NAŠE ZNAČKA
PM-12607/2026/5504

Vysvětlení zadávací dokumentace č. 1 – Štěpkovač – 3 kusy

Ergonomie pracoviště obsluhy štěpkovače větví LS160DW Track.

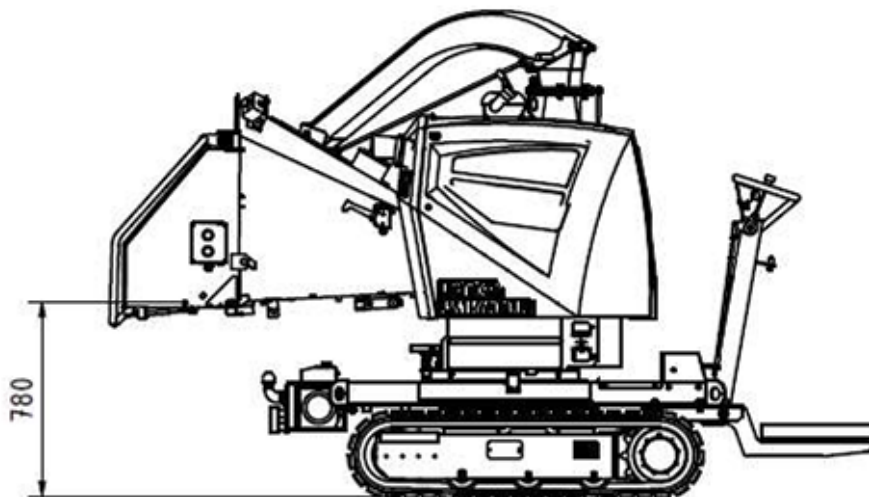
v příloze posíláme dotaz k technickému parametru : výška dna podávacího stolu od země max. 720 mm. Může být tato výška změněna na doporučovanou výšku dle doporučené ergonomie na pracovišti 780 mm ?

Dle různých doporučení se výška pracovní roviny nad podlahou pro hrubé práce pohybuje v rozsahu:

- a) 850 až 1000 mm pro muže.
- b) 750 až 900 mm pro ženy.

Ve výběrovém řízení je uveden požadovaný parametr výšky dna podávacího stolu (trychtýře) od země **max. 720 mm.** (bez rozsahu min. – max.)

LS160DW Track tento požadavek nesplňuje. Standardně je vyráběn s výškou dna podávacího stolu **780 mm.**

Tato hodnota je plně v souladu s výše uvedenými doporučeními.

Jelikož má zadavatel zájem o co největší množství hodnotitelných nabídek v rámci veřejné zakázky, výšku 780 mm akceptuje. Zadavatel upravuje požadavek na výšku dna podávacího stolu (trychtýře) od země na max. 800 mm.

Současně upravuje přílohu č. 3 Technická specifikace.
